NEUBAU 3-FACH KINDERGARTEN STEINGRUBEN, RIEHEN

JURYBERICHT GESAMTLEISTUNGSWETTBEWERB

GEMEINDE RIEHEN

01 | ORSINO TRE PIÙ 1. RANG/1. PREIS

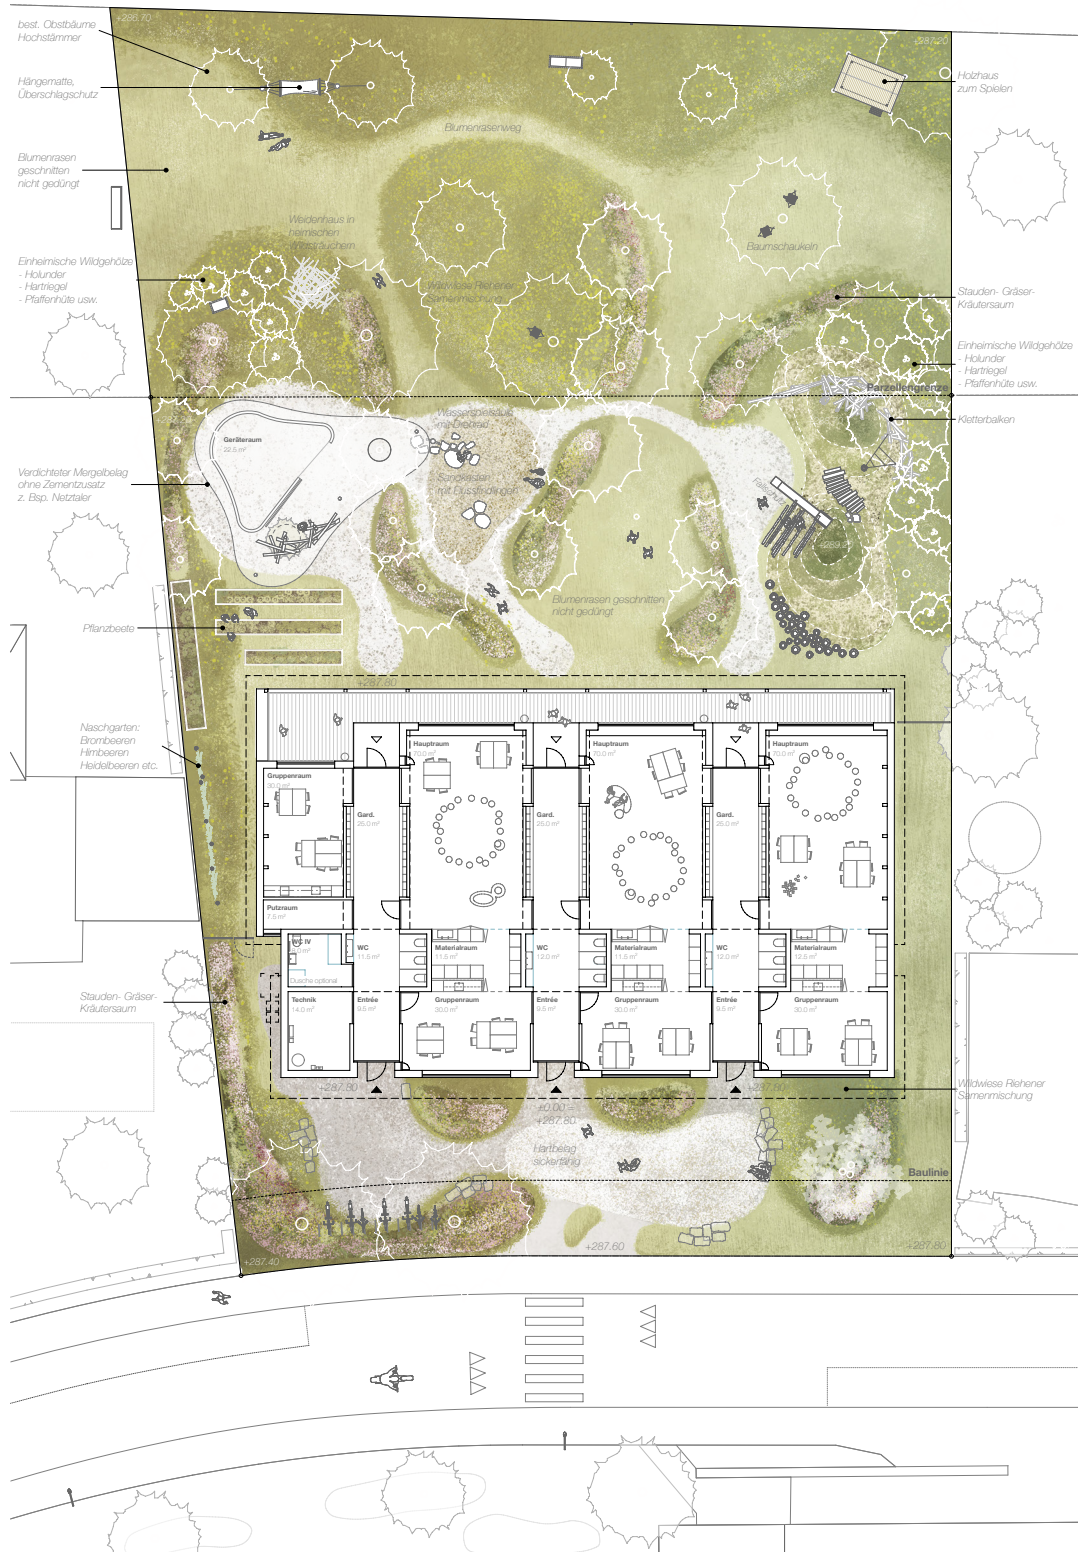
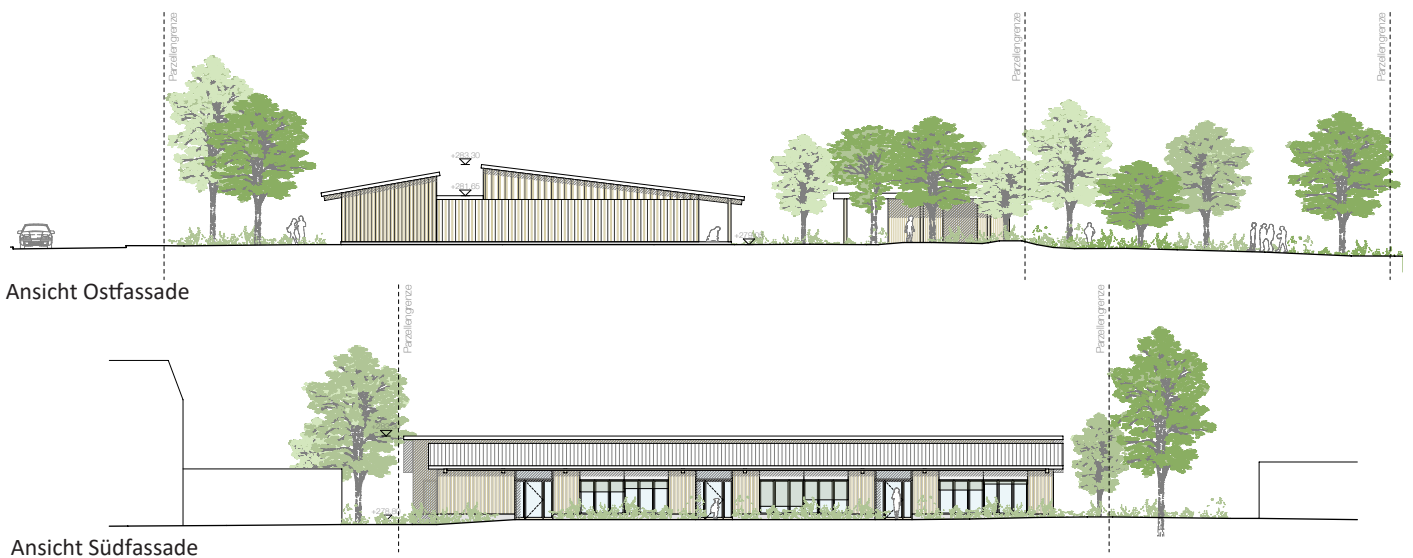
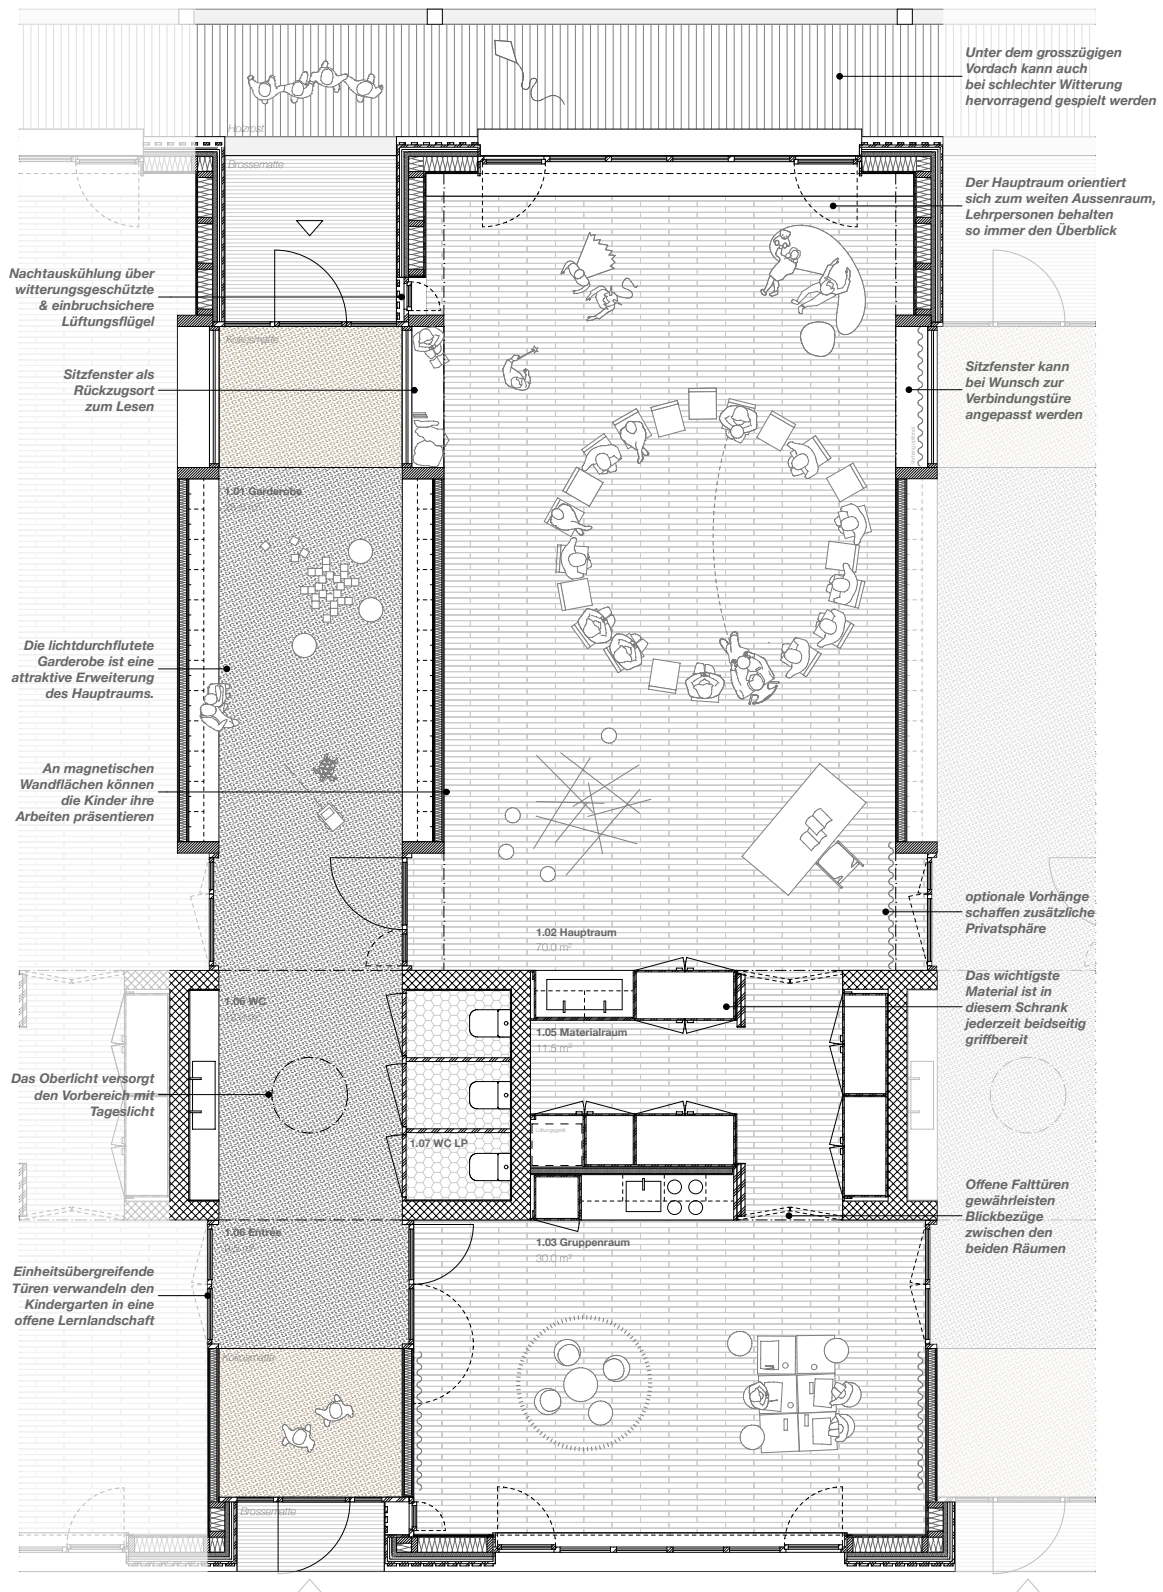
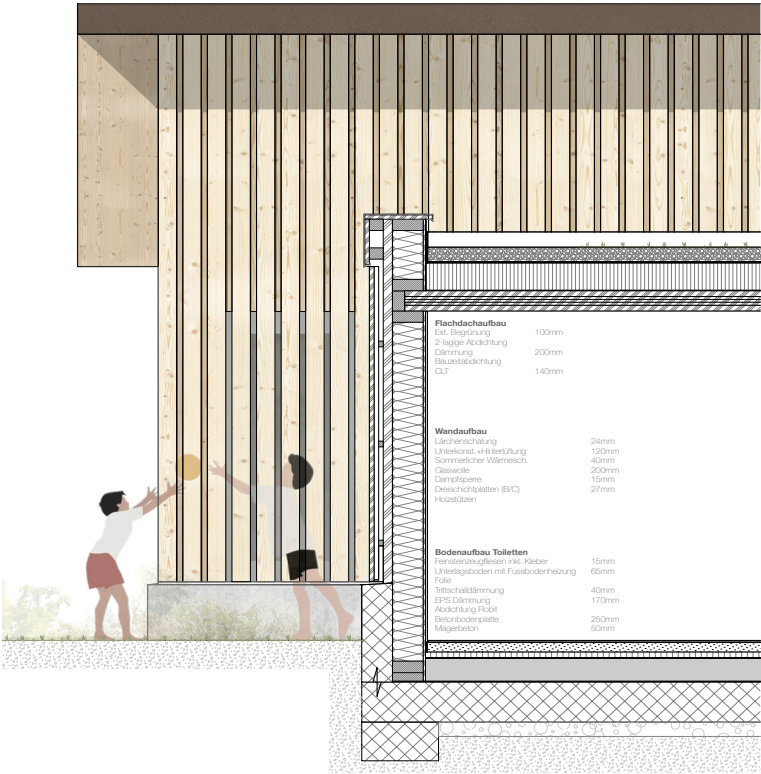
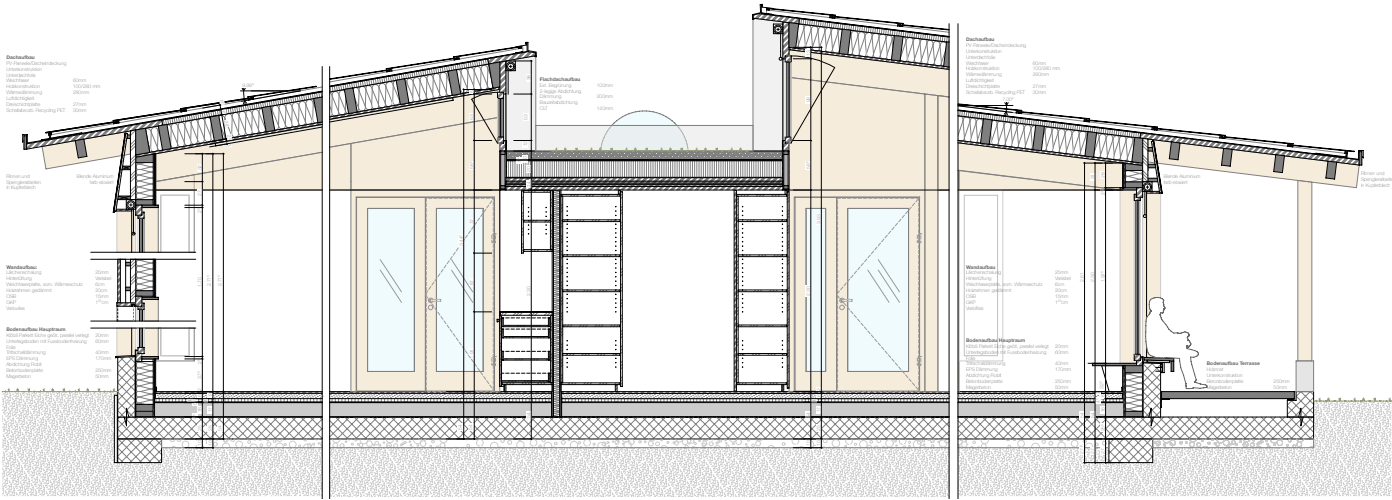
Der klar strukturierte Neubau mit seinen drei Hauptzugängen wird nahe und parallel zum Strassenraum positioniert. Dadurch entsteht eine funktionale und klar definierte Vorzone sowie ein grosszügiger, zusammenhängender Aussenraum mit hoher Aufenthalts- und Nutzungsqualität.

Aus ortsbaulicher Sicht wird der neue Dreifachkindergarten strassenbegleitend und parallel zum bestehenden Schulhaus angeordnet. Der Neubau fasst und begleitet dadurch den Strassenraum in überzeugender Weise. Die drei separaten Eingänge, deren Türen leicht in das Bauvolumen zurückversetzt sind, schaffen eine klare und gut ablesbare Adressierung. Im strassenseitigen Vorbereich bleiben die beiden bestehenden Bäume erhalten und bilden gemeinsam mit der organisch geführten Wegführung eine wichtige Zone des gemeinsamen Ankommens und Verlassens. Der kleine Platz in der Mitte bietet einen geschützten Aufenthalts- und Begegnungsort abseits des Strassenraums.

Die besondere Qualität des Entwurfs liegt im rückwärtigen, nahezu parkartigen Aussenraum. Durch die gewählte Positionierung des Kindergartens entsteht ein grosszügiger, zusammenhängender Freiraum mit hoher Aufenthaltsqualität für die Kinder. Da der Aussenraum direkt von jeder Garderobe aus zugänglich ist, wird ein optimal funktionierender Alltagsbetrieb gewährleistet. Der Hauptgarten ist mit seiner organischen Wegeführung als Erlebnis- und Entdeckungslandschaft konzipiert. Der Spielgarten wird zudem topografisch modelliert und durch vielfältige Möblierungs- und Spielelemente ergänzt. Die naturnahe Gestaltung mit unterschiedlichen Spiel- und Bepflanzungskonzepten ermöglicht vielfältige Nutzungen und fördert ein abwechslungsreiches Spielerlebnis. Der dominant organisch geformte Geräteraum wirkt innerhalb der fein gegliederten Gartenanlage jedoch teilweise fremd.

Das langgestreckte Gebäudevolumen wird strassenseitig durch die drei Hauptzugänge sowie die grossen Fensteröffnungen der Gruppenräume gegliedert. Das auf einen massiven Betonsockel gesetzte Bauvolumen überzeugt durch eine interessante Schnittfigur, welche eine beidseitige Belichtung der Räume ermöglicht und zugleich die Querlüftung sowie die Nachtauskühlung sicherstellt. Die gartenseitig angeordnete Veranda verbindet Innen- und Aussenraum sowohl gestalterisch als auch funktional auf überzeugende Weise. Konstruktiv präsentiert sich das Gebäude klar und einfach strukturiert. Die eingeschossige Bauweise ermöglicht eine direkte und effiziente Konstruktion aus aussteifenden Betonkernen, Holzstützen, Primärträgern sowie einer Sparrenlage mit Dreischichtplatten. Insgesamt vermittelt die Konstruktion einen hochwertigen und robusten Eindruck.

Die serielle, schottenartige Anordnung der drei nebeneinanderliegenden Kindergärten überzeugt durch ihre klare Organisation und funktionale Raumstruktur. Der Eingangsbereich mit Garderobe und WC-Anlagen verbindet die Strassenseite direkt mit dem Gartenbereich und trennt dadurch die Innen- und Aussenbereiche auf nachvollziehbare Weise. Von der Garderobe aus werden sowohl der Hauptraum als auch der Gruppenraum direkt erschlossen. Zusätzlich besteht entlang des Materialraums eine direkte Verbindung zwischen Haupt- und Gruppenraum. Da die Garderoben zugleich als Verbindung zwischen den einzelnen Kindergärten genutzt werden können, sind die unterschiedlichen Erschliessungsvarianten noch genauer zu definieren und zu klären. An jener Stelle, an der sich die Parzelle verbreitert, sind strassenseitig der Technikraum sowie gartenseitig der zusätzliche Gruppenraum für den Integrationskindergarten angeordnet. Die Platzierung des zusätzlichen Gruppenraums wird als besonders gelungen beurteilt.

Das Projekt überzeugt in sämtlichen qualitativen Beurteilungskriterien. Insbesondere die städtebauliche Setzung mit dem überzeugenden Aussenraum, der architektonische Ausdruck sowie die funktionalen und räumlichen Qualitäten ergeben ein insgesamt sehr stimmiges Gesamtbild. Die Kostendifferenz zum günstigsten Projekt werden durch die qualitativen Vorzüge in der Gesamtbewertung kompensieren, sodass das Projekt als bestes Gesamtpaket beurteilt wurde.

Zusätzlich zu den im Projektbescrieb aufgeführten und zu berücksichtigenden Anmerkungen zur Weiterbearbeitung sind folgende Empfehlungen zu beachten, welche eine Kostenoptimierung zur Zielsetzung haben. Die vorgeschlagenen Empfehlungen sind in der Bereinigungsphase mit dem TU-Team zu bearbeiten und mit den architektonischen Qualitäten abzuwägen:

- Die Holzkonstruktion ist generell hinsichtlich Wirtschaftlichkeit zu überprüfen und wo möglich zu vereinfachen. Insbesondere das Flachdach mit Oberlicht ist zu überprüfen, so dass der Aufwand für den Unterhalt reduziert werden kann.

- Der Minergie P-Eco Standard wird weiterhin angestrebt, jedoch kann auf die Zertifizierung verzichtet werden und eine Lösung zur natürlichen Querlüftung und Nachtauskühlung ist vorzuschlagen. Die PV-Anlage ist auf das für das Kindergartengebäude notwendige Mass zu reduzieren.

- Die Raumschicht mit WC Anlagen und Materialräumen ist zu überarbeiten und die WC Anlagen sowie die Innenausbauten auf das notwendige Mass zu reduzieren. Im gleichen Zuge sind die Sichtbeziehungen und die Durchlässigkeit zwischen Haupt- und Gruppenraum zu optimieren.

- Der noch etwas schematisch dargestellte Aussenraum ist zu präzisieren und die Materialisierung in Hinblick auf die unterschiedlichen Nutzungen und die Funktionalität auszuarbeiten. Es ist zudem zu prüfen, ob der Aussengeräteraum in die Volumetrie des Hauptgebäudes integriert werden kann.

02 | UNTER EINER DECKE

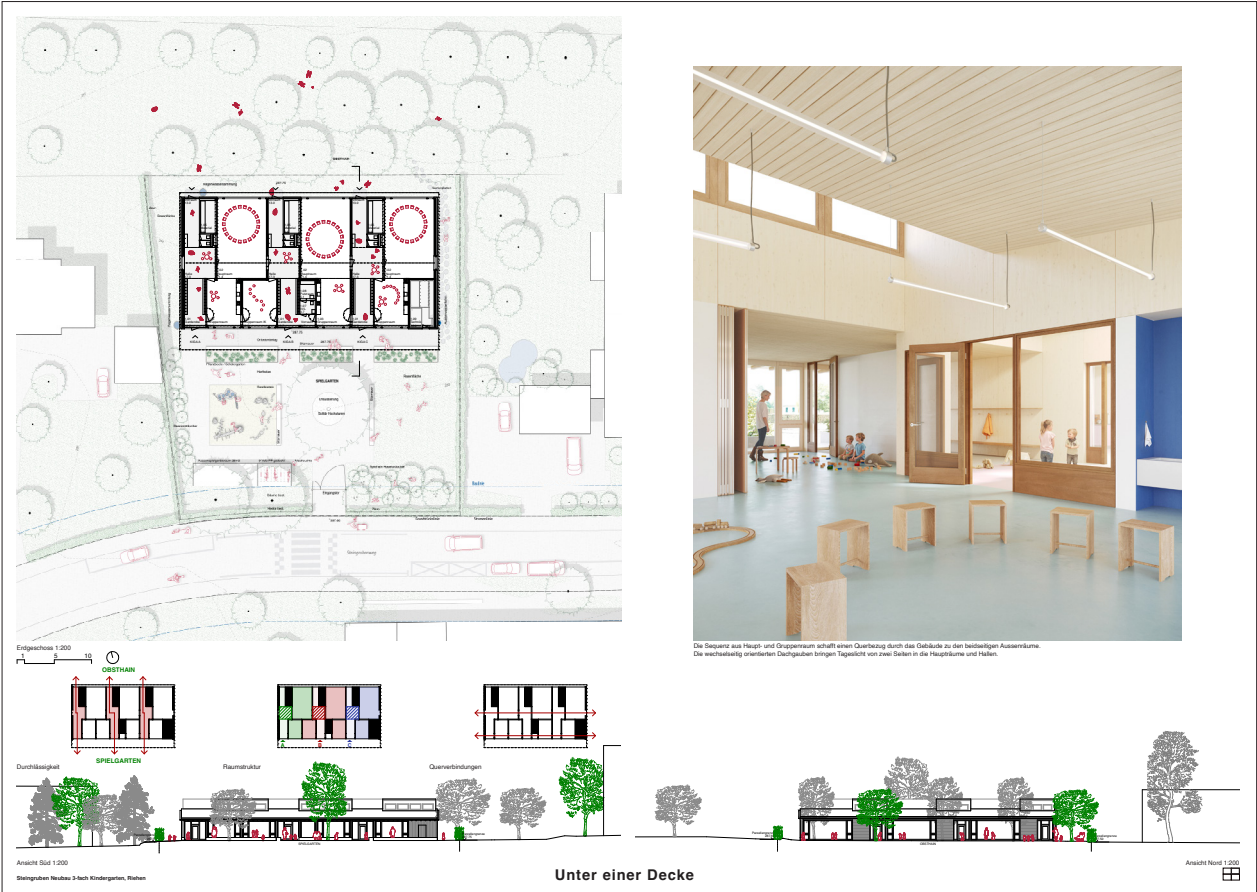
Durch die Übernahme der westlichen Gebäudeflucht wird der Kindergarten in den nördlichen Bereich der Parzelle gesetzt und gliedert somit den Aussenraum in zwei differenzierte Bereiche. Der Neubau des Dreifachkindergartens wird parallel zum Steingrubenweg an der Nordseite des Grundstücks angeordnet. Das lang gestreckte Gebäude strukturiert den Aussenraum in zwei unterschiedliche Bereiche: nach Süden öffnet sich ein grosszügiger, gut besonnener Spielgarten, der die spezifischen

Aussenbereiche des Kindergartens aufnimmt. Im Norden bleibt der bestehende Obsthain als zusammenhängender Freiraum erhalten. Dieser bietet sowohl den Kindergärten einen ruhigen, naturnahen Aufenthalts- und Spielraum. Die Erschliessung des Kindergartens erfolgt über den südlichen Teil der Parzelle, der gleichzeitig als Zugang und als Spielgarten dient. Diese Überlagerung von Erschliessung und Spielbereich wird im Betrieb jedoch als organisatorisch problematisch beurteilt.

Das Konzept der Gebäudepositionierung sowie die daraus entstehende Zweiteilung des Aussenraums werden grundsätzlich positiv bewertet, vermögen jedoch die Anforderungen des Kindergartenbetriebs nicht vollständig zu erfüllen. Durch den Erhalt des nördlichen Obsthains konzentrieren sich die Aussenaktivitäten auf den südlichen Bereich, der neben den Spielangeboten auch die Zugänge und die Erschliessung aufnehmen muss. Die Gestaltung des Spielgartens wirkt wenig differenziert und überzeugt im Hinblick auf den Kindergartenbetrieb nur bedingt. Zudem werden die grosszügigen befestigten Flächen kritisch hinterfragt, da sie die Problematik der Doppelnutzung von Hauptzugang und Spielgarten zusätzlich verdeutlichen.

Die drei Kindergärten werden unter einem grossen, weit auskragenden und flach geneigten Satteldach zusammengefasst, das zugleich den konstruktiven Holzschutz gewährleistet. Von der Strasse aus treten die in Gebäudetiefe gesetzten Dachgauben als prägnantes Gestaltungselement in Erscheinung. Die gewählte Faltung, Proportionierung und Positionierung des Dachvolumens vermögen jedoch, wie im Schnitt dargestellt, nicht vollständig zu überzeugen. Die Fassaden sind differenziert ausgebildet: Geschlossene Stirnseiten und durch Fensterfronten geprägte Längsfassaden spiegeln die räumlich geschichtete Struktur des Entwurfs wider.

Der Neubau ist als eingeschossiger Holzelementbau konzipiert und auf einer Stahlbetonbodenplatte gegründet. Die Konstruktion folgt konsequent einer optimierten Holzbauweise mit wirtschaftlichen Spannweiten. Das Dach ist als Steildach mit Rippenkonstruktion und integrierter Dämmung ausgebildet.

Die drei Kinderteneinheiten sind unter einem gemeinsamen Dach organisiert. Jede Einheit verfügt über Sichtbezüge sowie direkte Zugänge sowohl zum südlichen Spielgarten als auch zum nördlichen Obsthain. Das auskragende Vordach schafft einen fließenden Übergang zwischen Innen- und Aussenraum und bietet in Form einer gedeckten Veranda ein witterungsgeschütztes gemeinschaftliches Aussenraumangebot. Die Haupt- und Gruppenräume sind gut proportioniert und können bei Bedarf zu einem grossen Raum zusammengeschaltet werden. Die vorgesehenen Falttüren werden im täglichen Gebrauch jedoch als eher problematisch eingeschätzt. Die drei Kindergärten sind über zwei Querverbindungen sinnvoll miteinander verknüpft. In der Erschliessungszone entsteht mit der zentralen Halle jedoch ein zusätzlicher Raum, dessen Beispielbarkeit eingeschränkt und dessen Nutzung daher fraglich ist. Auch die sehr zentrale Lage des zusätzlichen Gruppenraums für den Integrationskindergarten entspricht nicht der gewünschten ruhigen und reizarmen Umgebung, die für diesen Bereich erforderlich wäre.

Der Projektvorschlag stellt einen wirtschaftlich sehr interessanten Beitrag dar und weist trotz der höchsten Gesamtnutzfläche die niedrigsten Gesamtkosten auf. Im Quervergleich wurde jedoch festgestellt, dass diese Kostenbetrachtung auch unter Berücksichtigung des angebotenen Ausbaustandards im Innen- und Aussenraum erfolgen muss.

Insgesamt handelt es sich um einen interessanten und sehr wirtschaftlichen Beitrag. In der Gesamtbeurteilung vermochte das attraktive Preisangebot die wesentlichen Mängel des Projekts jedoch nicht aufzuwiegen. Kritisch beurteilt werden insbesondere die Positionierung auf dem Grundstück, der Umgang mit der Umgebungsgestaltung sowie die räumlichen und organisatorischen Einschränkungen des Entwurfs.

03 | KALEIDOSKOP

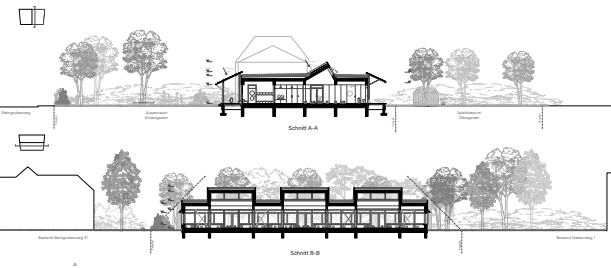
Der Projektvorschlag sieht ein kompaktes Volumen vor, welches mittig auf dem Areal positioniert wird und so das Areal automatisch in zwei Aussenräume mit sehr unterschiedlichen Qualitäten gliedert. Der Neubau nimmt städtebaulich die Kanten der östlich anliegenden Bestandsgebäude auf. Eine Verandasituation leitet elegant in die einzelnen Kindergartenklassen über.

Durch die zurückversetzte Lage zum Steingrubenweg, erfolgt die Adressierung des Kindergartens nicht ausschliesslich über das Gebäude, sondern über die Landschaft mit einem Ankunfts- und Spielbereich im Süden. Jeder Kindergarten verfügt über einen eigenen Eingang. Mit der Setzung des kompakten «Kaleidoskops» werden zwei sehr differenzierte Freiräume geschaffen, den aktiven Spielbereich im Süden sowie den eher ruhigen Gartenbereich zur offenen Landschaft im Norden. Als Auftakt zum Kindergarten empfängt ein aktiver Spielbereich mit unterschiedlichen Zonierungen und Spielangeboten: einem Sand- und Wasserspiel, Angebote zum Klettern und Balancieren und ruhigen Rückzugsbereichen entlang der das Gelände einfassenden Hecke. Der Erhalt der Bestandsbäume sowie die differenzierte Gestaltung der Aussenräume wird positiv bewertet. Im ruhigeren Gartenbereich im Norden sind Pflanzbeete sowie Bereiche für Lektionen im Freien vorgesehen. Die Obstwiesen werden auf dem Areal sinngemäss «weitergedacht». Die Materialisierung mit versickerungsfähigen Bodenbelägen und Sickermulden zeugt von einer sorgfältigen Auseinandersetzung mit einer nachhaltigen Umgebungsgestaltung. Die im Konzept überzeugende und klare Idee, wird aus Sicht der Nutzer eher nachteilig beurteilt. Die Übersicht der zwei unterschiedlichen Freiräume stellt für die Aufsichtspflicht einen betrieblichen Mehraufwand dar. Auch ist der aktive Spielbereich ausschliesslich zur Strasse orientiert. Hier wäre ein geschützterer Rahmen für die Kinder wünschenswert. Zusätzlich erfolgt die Erschliessung des hinteren Gartens ausschliesslich über einen kleinen Weg im Osten des Areals.

Der Neubau wird in Holzsystembauweise konzipiert. Lediglich die Fundamente werden aus bautechnischen Gründen in Betonbauweise vorgesehen. Das grundsätzlich mit begrüntem Flachdach konzipierte Gebäude erhält durch die vorgelagerten kleinen Vordächer die Optik eines leicht geneigten Satteldaches. Die in den Haupträumen angeordneten Oberlichter tragen zur Qualität der Innenräume mit einer natürlichen Belichtung bei. Das sorgfältig überlegte Innenraum Materialisierungskonzept ist in der Atmosphäre der Innenräume ablesbar. Es handelt sich grundsätzlich um eine wohlüberlegte Konstruktion, welche im Detail gedacht wurde und den Nachhaltigkeitsanforderungen vollkommen entspricht.

Die im Städtebau angedachte Schichtung wird konsequent in den Grundrissen weitergedacht. Die innere Organisation ist logisch und konsequent aufgebaut. Jeder Kindergarten wird als Cluster angedacht, welcher die Garderobe, den Hauptraum, Gruppenraum sowie die notwendigen Nebenräume wie Material- und Sanitärräume beinhaltet. Die Anordnung der drei Cluster nebeneinander ermöglicht durch zahlreiche Türen eine maximale Flexibilität und Synergien zwischen den verschiedenen Einheiten. Die sorgfältig überlegte Ankunftssituation spiegelt sich auch im Norden mit vorgelagerten Gartenterrassen wider. Leider ist diese suggerierte Durchlässigkeit von Süden nach Norden in Realität schwierig umsetzbar, da die Kinder aufgrund des Finkenbetriebs nicht vom Hauptraum in den Gartenbereich gehen können. Daher ist der direkte Zugang von Hauptraum in den Garten eine schöne Idee, aber aus betrieblicher Sicht so nicht umsetzbar. Bei den Sanitärräumen wäre ein klar zugewiesener Sanitärraum zu jeder Gruppe wünschenswert, aber ist mit Anpassungen auch realisierbar.

Im Vergleich mit den weiteren Projektbeiträgen liegt die Geschossfläche im unteren Bereich. Die Baukosten liegen im mittleren Bereich.

Insgesamt überzeugt der Beitrag Kaleidoskop durch seine architektonisch ansprechende Qualität und die sorgfältige Ausarbeitung. Leider ist die angedachte Durchlässigkeit des Grundrisses aus betrieblicher Sicht nicht möglich. Auch wird die Trennung in zwei unterschiedlich konzipierte Aussenräume mit ähnlichem Flächenanteil als betrieblich aufwendiger eingestuft.
